「臺中市北屯區大湖段96 地號等土地開發案」 環境影響說明書 專案小組第三次初審會議

開發單位：  川睦建設開發股份有限公司
評估單位：  浩宇工程顧問股份有限公司

113年6月27日

建築配置調整

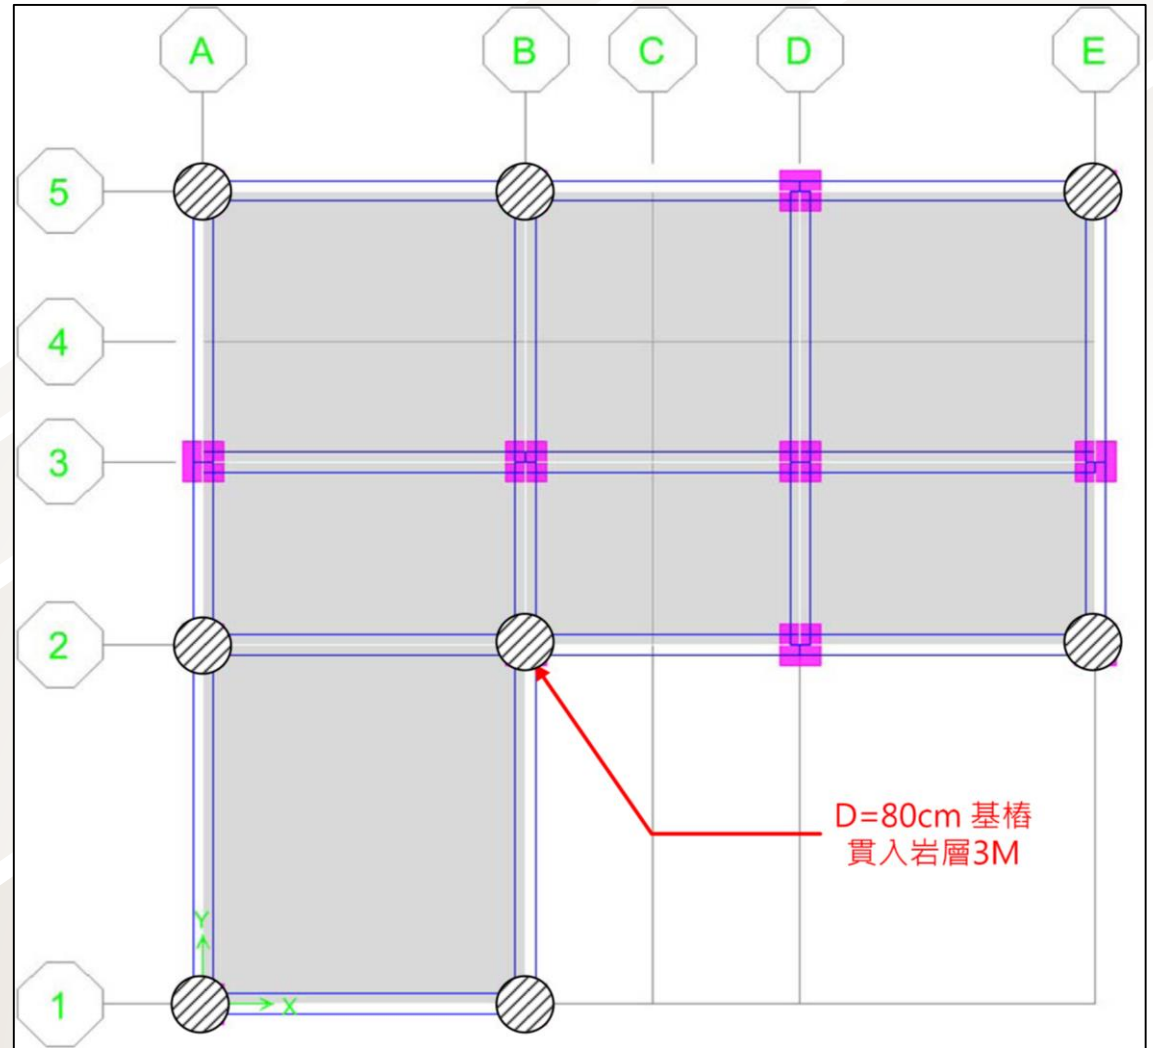
審查結論一：本案鄰近之別墅住宅區，以往有邊坡滑落之情形，應加強邊坡穩定之分析，及加強基地鄰河岸基腳保護工程。

- ➡ 本次依照委員會意見，修正建築配置規劃，退縮B區建築避開北側順向坡
- ➡ 另西側岩層雖有風化之情形，但仍屬完整岩層，並無順向滑動或表層滑動之現象，經野外地質調查邊坡無自由端出露，目前仍呈穩定狀態
- ➡ 基地北側將保留原始樣貌，並規劃抓地力強之植栽進行自然保護(植栽種類主要以絡石、金腰劍舅、麥門冬、類地毯草為主)，以維持其邊坡安全性

邊坡穩定分析

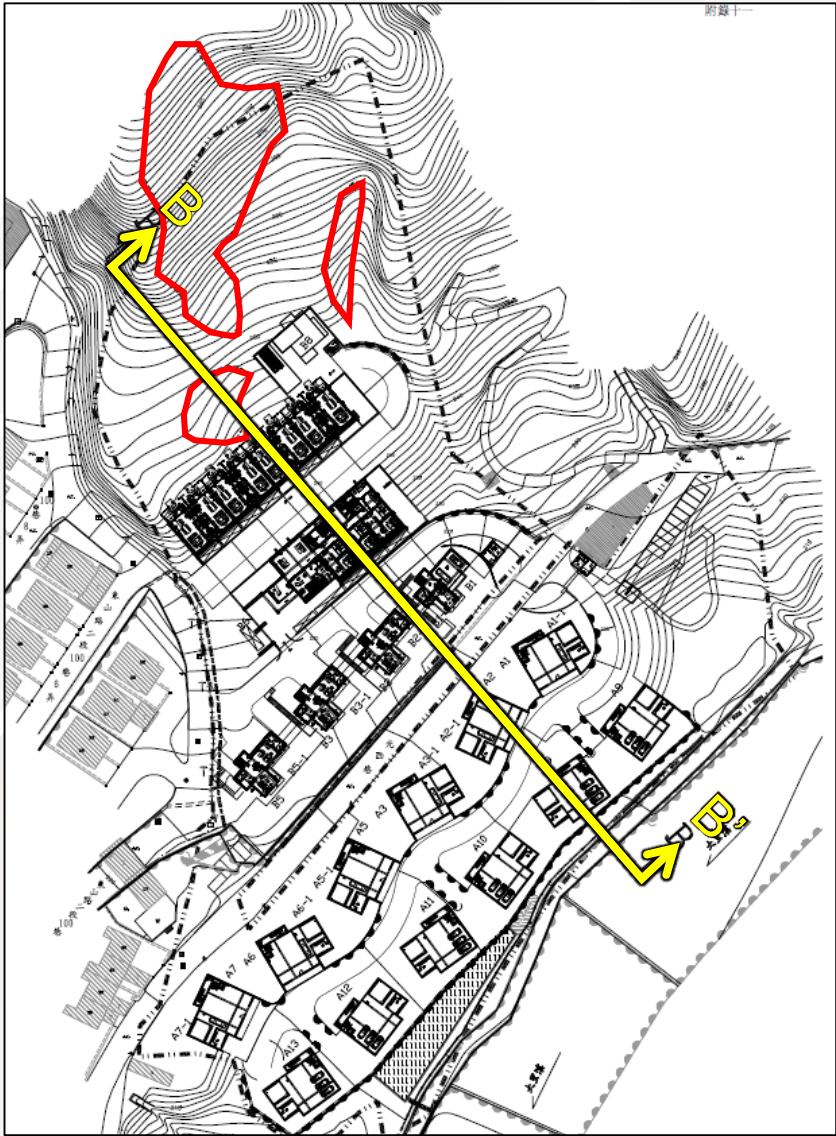
審查結論四：順向坡剪力參數之採用依據、挖填土石方之計算應有說明。

- ➡ 順向坡剪力參數係依現場鑽探取得之岩心，經挑選適當區段並送交試驗室進行試驗取得之數據，其 $C_p(t/m^2)=16.9\sim66.5$ 、 $\psi_p(\text{度})=21.2^\circ\sim44.9^\circ$ ；
 $C_r(t/m^2)=0.2\sim23.8$ 、 $\psi_r(\text{度})=22.7^\circ\sim29.7^\circ$ ，故採兩者之平均值 $C(t/m^2)=23.0$ 、 $\psi(\text{度})=31.6^\circ$ 進行設計參考
- ➡ 本案邊坡穩定分析方式，經 Rocscience Slide 6.0 程式以 bishop simplified 之平面滑動破壞方式，進行邊坡穩定分析，分析結果尚符合水土保持技術規範第 73 條規定

分析斷面	常時安全係數	地震時安全係數	暴雨時安全係數
B-B'剖面	4.242	2.998	3.597
安全係數	1.5	1.1	1.2

邊坡監測規劃

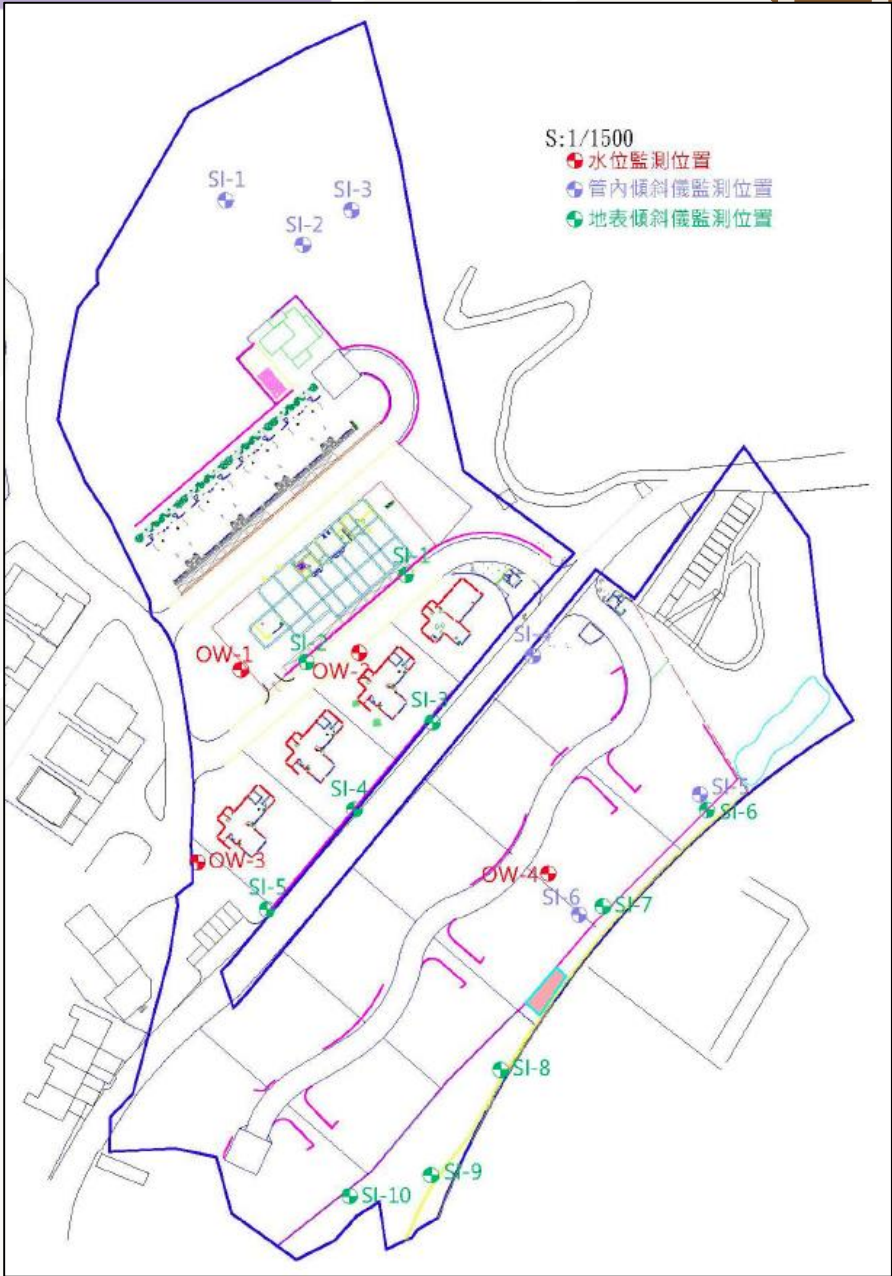
審查結論五：邊坡穩定之監測、污水處理設施管理、回收水澆灌，管委會如何執行。

執行階段			監測項目	數量	頻率
施工期間	第一階段	水保施工時	管內傾斜儀	6	每月一次
			地下水位	4	每月一次
	第二階段	水保完工後至建物完工前	地表傾斜儀	10	每季一次
			管內傾斜儀	6	每季一次
			地下水位	4	每季一次
營運期間			地表傾斜儀	10	每季一次
			管內傾斜儀	6	每季一次
			地下水位	4	每季一次

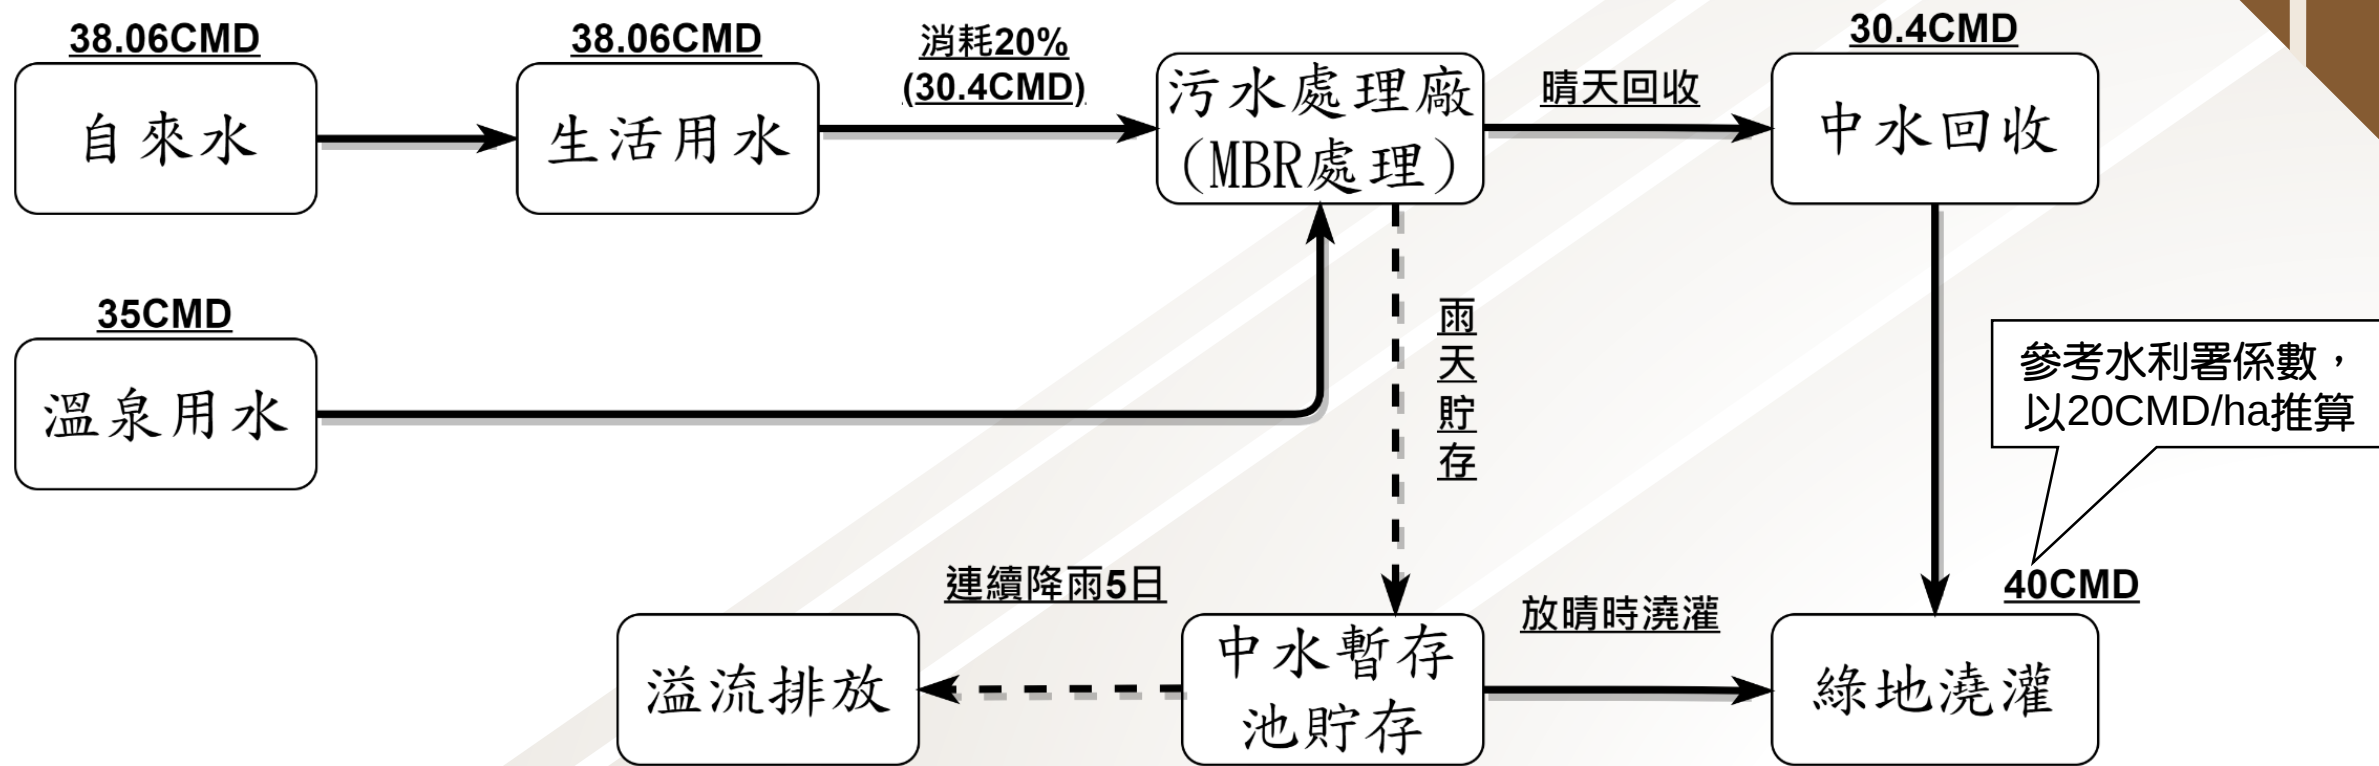
項次	重點議題	處理說明
1	應補充說明邊坡穩定規劃、建築結構規劃，並制定邊坡監測計畫	於前述簡報中已有補充(P.17~22)
2	溫泉設施規劃應補充說明	於前述簡報中已有補充(P.12)
3	補充基地內綠覆規劃及生態考量	於前述簡報中已有補充(P.14)
4	綠建築等級應考量提昇	於前述簡報中已有補充(P.9)
5	應補充污水、雨水、溫泉水處理回收使用方式以及用水平衡圖	<u>後續簡報補充(補充用水平衡圖)</u>
6	土方應挖填平衡，且應說明暫存區、土方管理方式、建築土方推算方式	<u>後續簡報補充(補充暫存區、建築土方推估)</u>
7	應補充環境保護措施，如施工車輛管理、空污防治等	<u>後續簡報補充</u>

- ➡ 溫泉水與洗澡用水具有互補替代性，因此污水廠設計處理量為45CMD，以有效收集、處理生活污水與溫泉廢水
- ➡ 中水回收後全數作為澆灌使用，降雨時則貯存於中水暫存池內，待放晴時再作為綠地澆灌補注用水
